(仮称)港明用地開発事業における事業計画の一部変更について

〔名称〕 (仮称) 港明用地開発事業
〔種類〕 工場又は事業場の建設

(仮称) 港明用地開発事業に係る環境影響評価
事業内容の変更の届出に関する資料

今回の計画変更は、エネルギー施設Aにおける設置機器の見直し及び設計の進捗に伴うエネルギー施設A及びBの排出ガス量の見直しに伴う変更である。

図1-1(2) 計画配置図(変更対象:エネルギー施設A)(変更後)

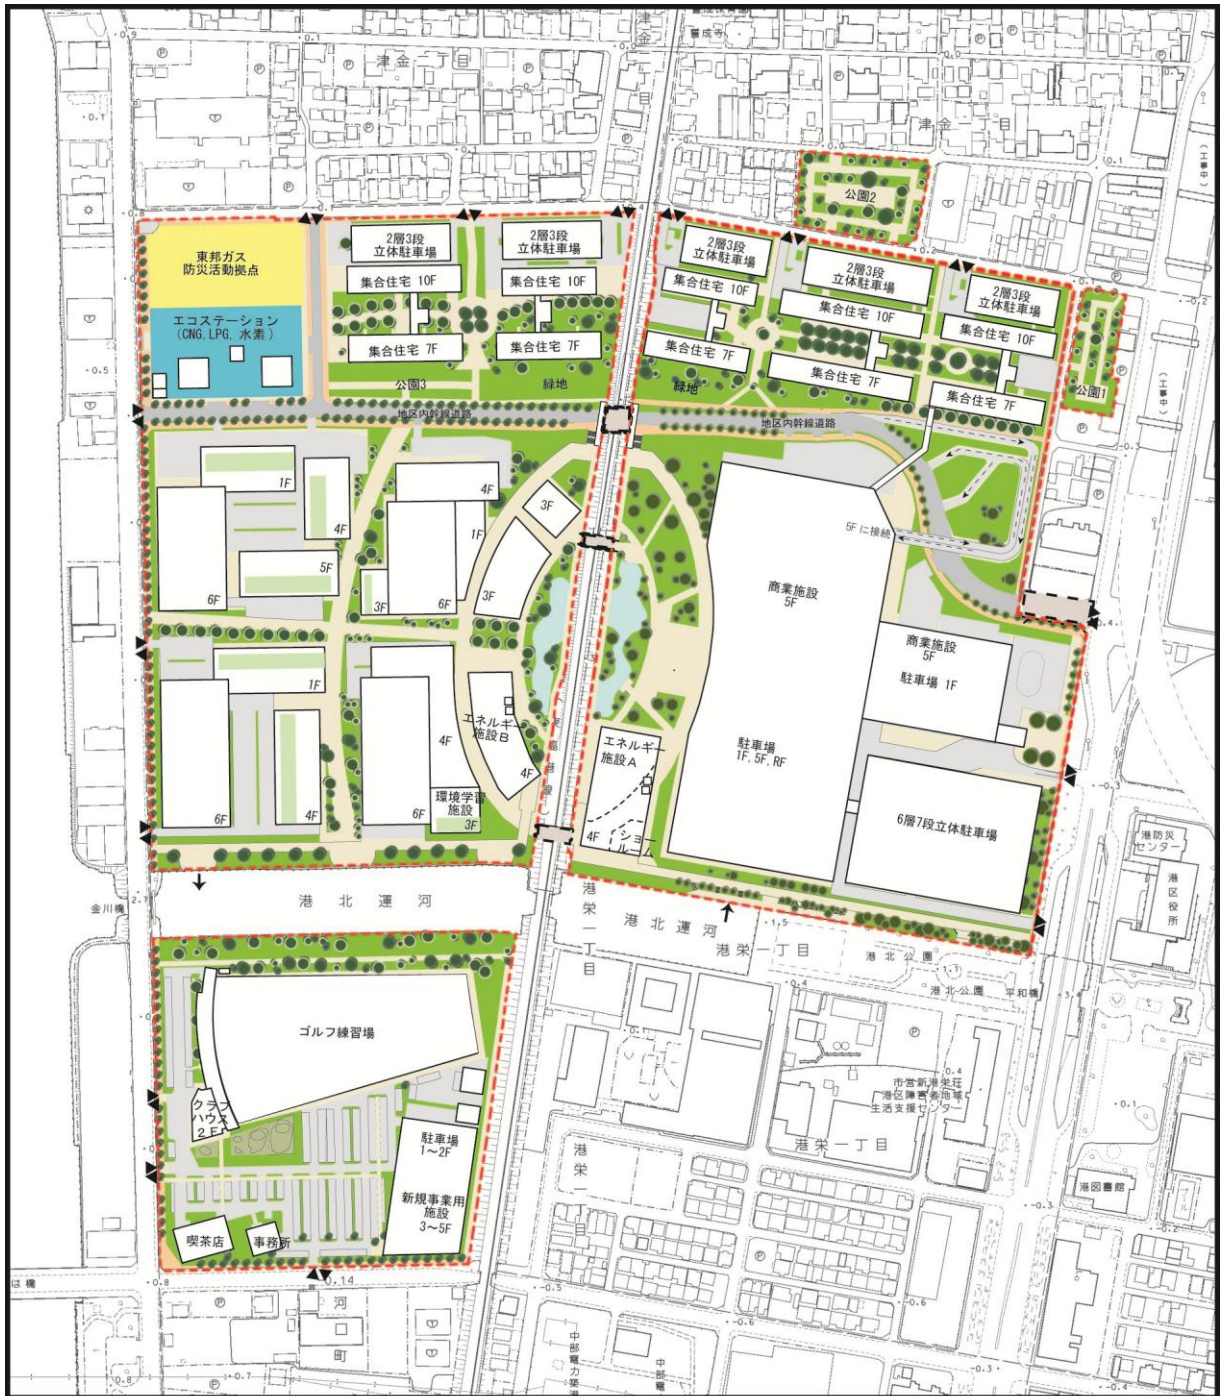
変更の諸元等	変更前	変更後	変更内容
排出ガス量	エネルギー施設 A ：約32,000 Nm ³ /h エネルギー施設 B ：約28,000 Nm ³ /h 合計：約60,000 Nm ³ /h	エネルギー施設 A ：約23,000 Nm ³ /h エネルギー施設 B ：約29,000 Nm ³ /h 合計：約52,000 Nm ³ /h	排出ガス量 -約8,000 Nm ³ /h
施設の位置	図1-1(1)参照	図1-1(2)参照	施設面積縮小
燃料等の種類	ガス及び電気	ガス及び電気	変更なし
煙突位置、高さ	図1-1(1)参照、高さ31m	図1-1(2)参照、高さ31m	煙突位置変更
熱源規模	エネルギー施設 A ：約100 GJ/h エネルギー施設 B ：約 80 GJ/h 合計：約180 GJ/h	エネルギー施設 A ：約 59 GJ/h エネルギー施設 B ：約 80 GJ/h 合計：約139 GJ/h	熱源規模 -約41GJ/h
主な設置機器 エネルギー施設 A ※エネルギー施設 Bの主な設置機器は変更なし	ガスエンジン発電機 1,000kW×5台 排熱利用冷温水機 800RT×2台 ガス吸収冷温水機 800RT×3台 冷凍機（ターボ） 800RT×2台 ヒートポンプ 800RT×1台 クーリングタワー 5,128kW×5台、 3,314kW×3台、 2,884kW×1台	ガスエンジン発電機 1,200kW×2台 排熱利用冷温水機 800RT×2台 ガス吸収冷温水機 800RT×1台 ターボ冷凍機 500RT×1台 蒸気吸収式冷凍機 560RT×1台 ヒートポンプ 500RT×1台 蒸気貫流ボイラー 2t/h×2台 小型バイナリー発電機 20kW×1台 クーリングタワー 4,653kW×3台、 3,355kW×1台、 2,442kW×1台、 2,089kW×1台、 小型ハッチ用×1台 ラジエーター×2台	ガスエンジン発電機 -2,600kW ガス吸収冷温水機 -1,600RT ターボ冷凍機 -1,100RT 蒸気吸収式冷凍機 +560RT ヒートポンプ -300RT 蒸気貫流ボイラー +4t/h 小型バイナリー発電機 +20kW クーリングタワー 容量減

図1-2(2) エネルギー施設Aの基本フロー図 (変更後)

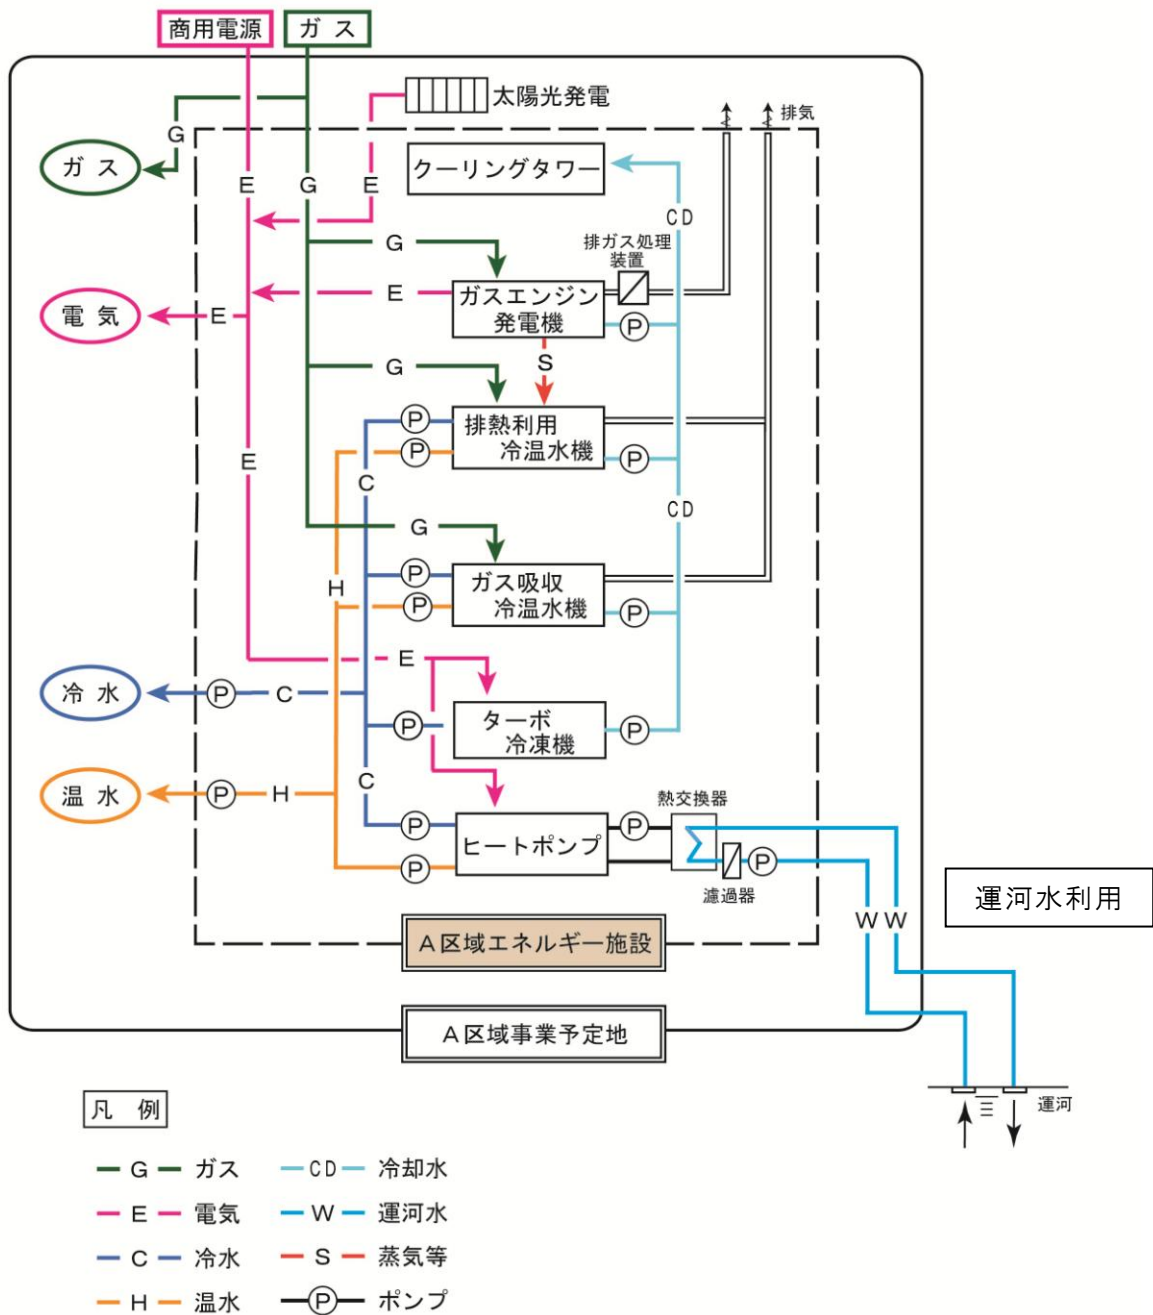
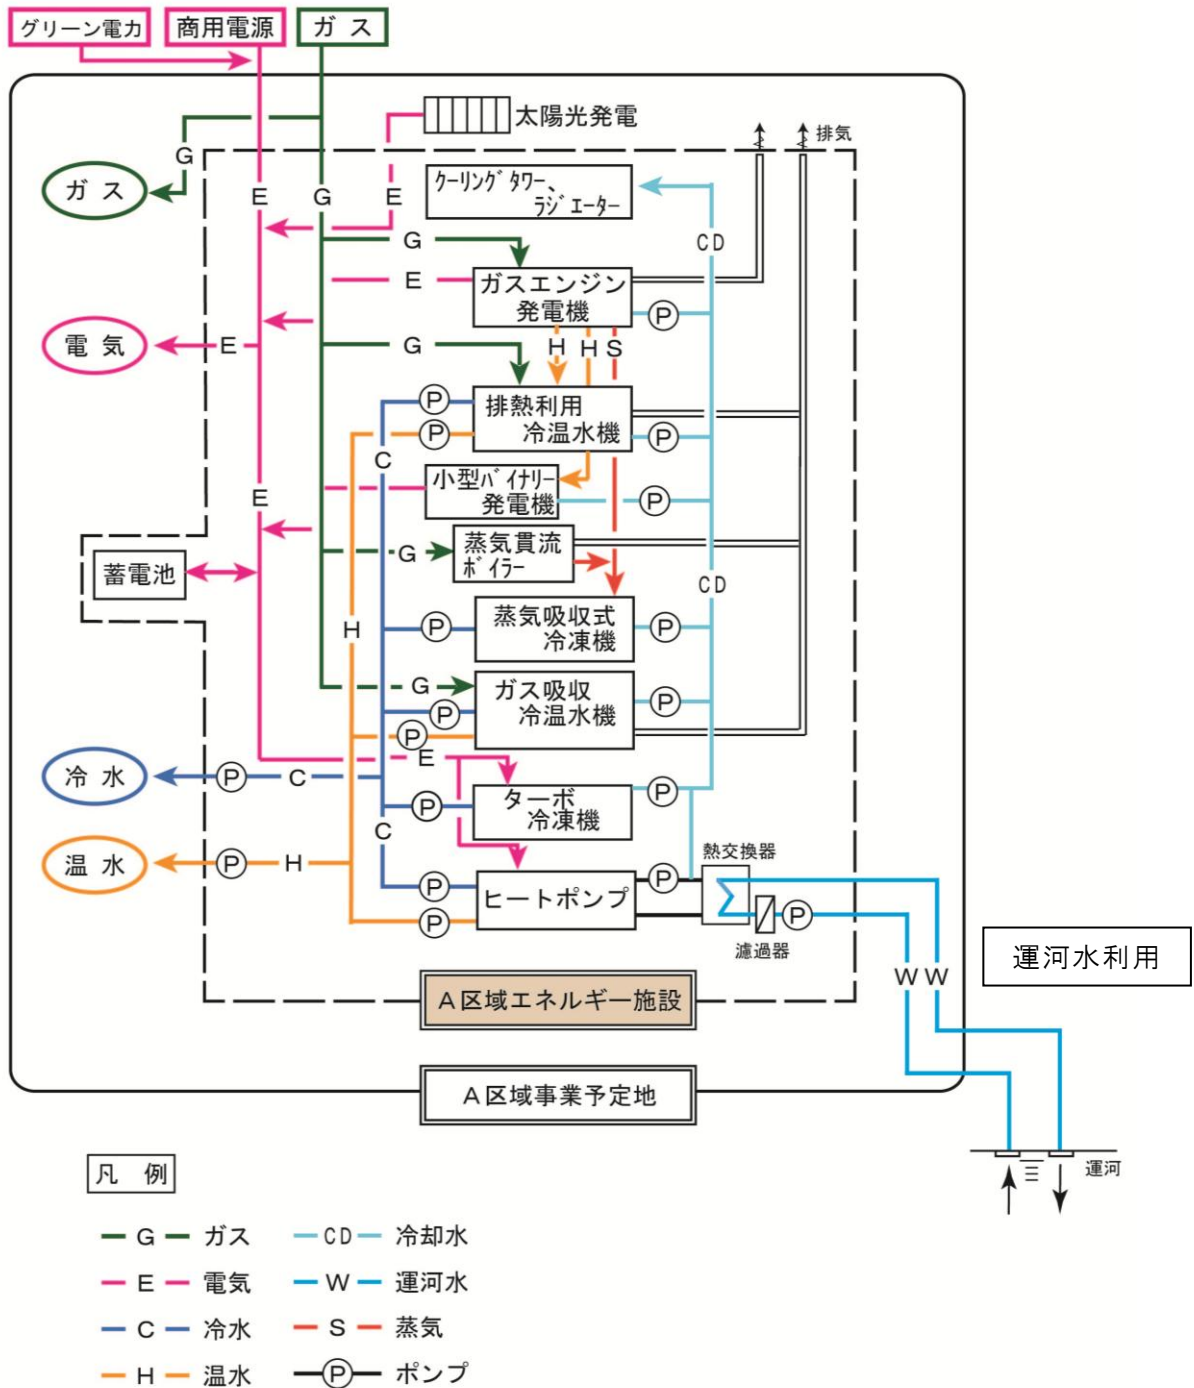
変更前後における施設の位置、煙突（排気口）の位置、エネルギー施設Aの基本フロー、運河水利用に係る取水・放水口の位置、エネルギー施設Aの計画配置図、断面図、立面図、排ガス処理計画は、表1-2及び図1-1～5に示すとおりである。

図1-3(2) 運河水利用のための配管と取水口・放水口位置（変更後）

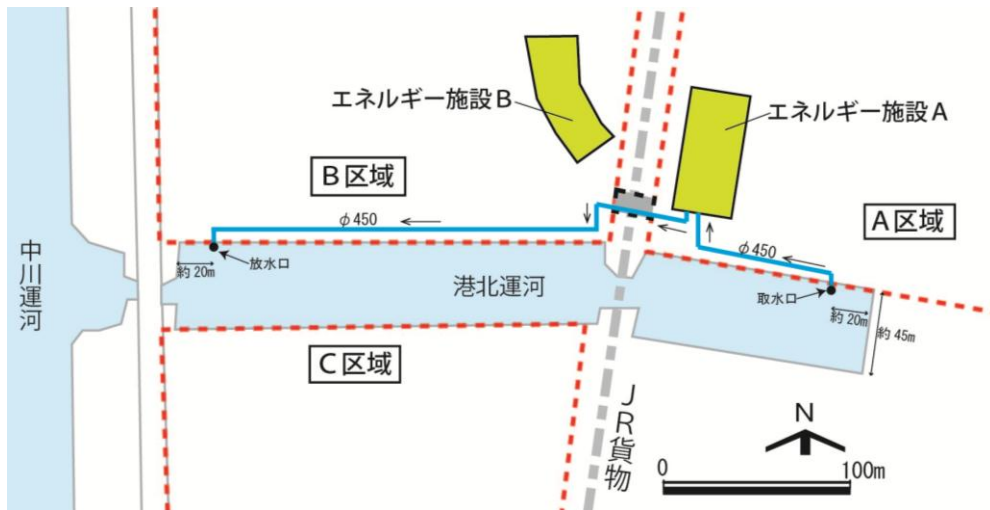
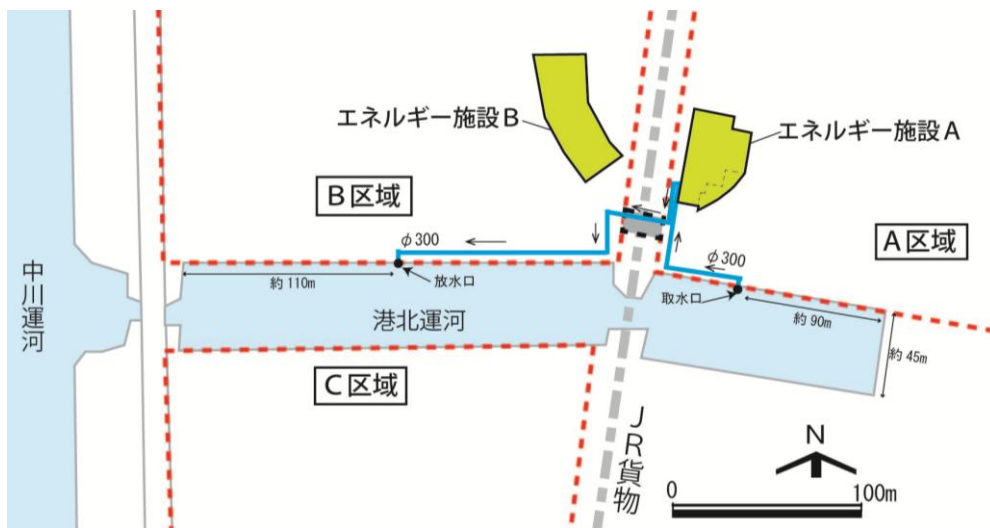
エネルギー施設稼働時間	24時間	24時間	変更なし
運河水利用量	放熱時： 19,000L/min(1,140m ³ /h) 採熱時： 12,000L/min(720m ³ /h)	放熱時： 10,000L/min(600m ³ /h) 採熱時： 10,000L/min(600m ³ /h)	放熱時： -9,000L/min(-540m ³ /h) 採熱時： -2,000L/min(-120m ³ /h)
取水・放流速度	0.21m/s(放熱時) 0.13m/s(採熱時)	0.20m/s(放熱時) 0.20m/s(採熱時)	-0.01m/s(放熱時) +0.07m/s(採熱時)
運河水利用時間	9～22時(放熱時) 9～20時(採熱時)	9～22時(放熱時) 9～20時(採熱時)	変更なし
運河水利用に係る運転条件	放熱時：最高放水温度(37℃)、最高取水温度(34℃)。 取水温度32℃までは取水温度+5℃で放水。 取水温度33℃では取水温度+4℃で放水。取水温度34℃では取水温度+3℃で放水。 採熱時：最低放水温度(3℃)、最低取水温度(6℃)。 取水温度6℃まで取水温度-3℃で放水。		変更なし

図3-1-1(2) 煙突の位置 (変更後)

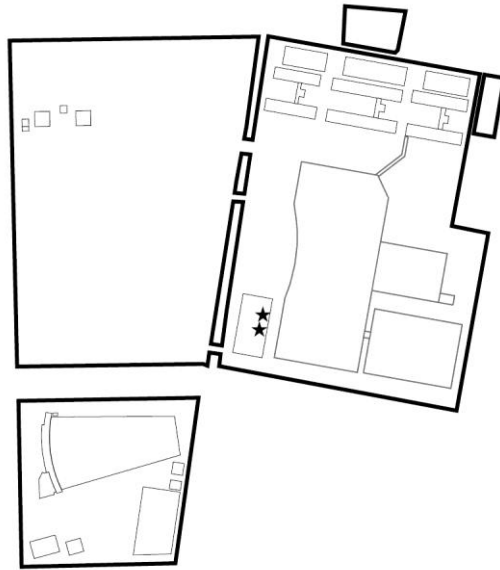
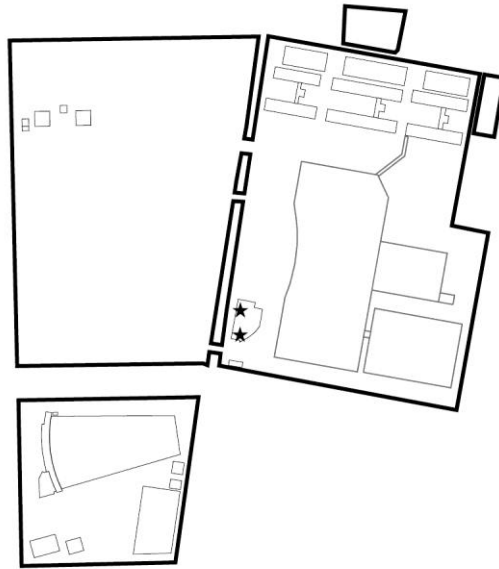
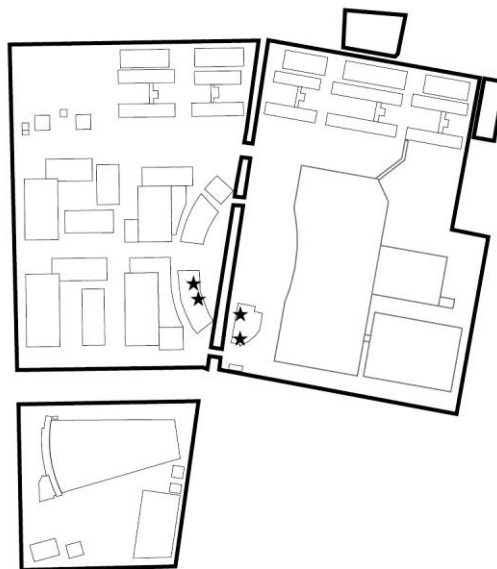
変更前後における影響の程度を把握するために、準備書に示す予測方法を用いて、熱源施設の稼働による二酸化窒素濃度（年平均値及び日平均値の年間98%値）の検討を行った（変更前後の排出源条件は表3-1-1、煙突の位置は図3-1-1参照）。
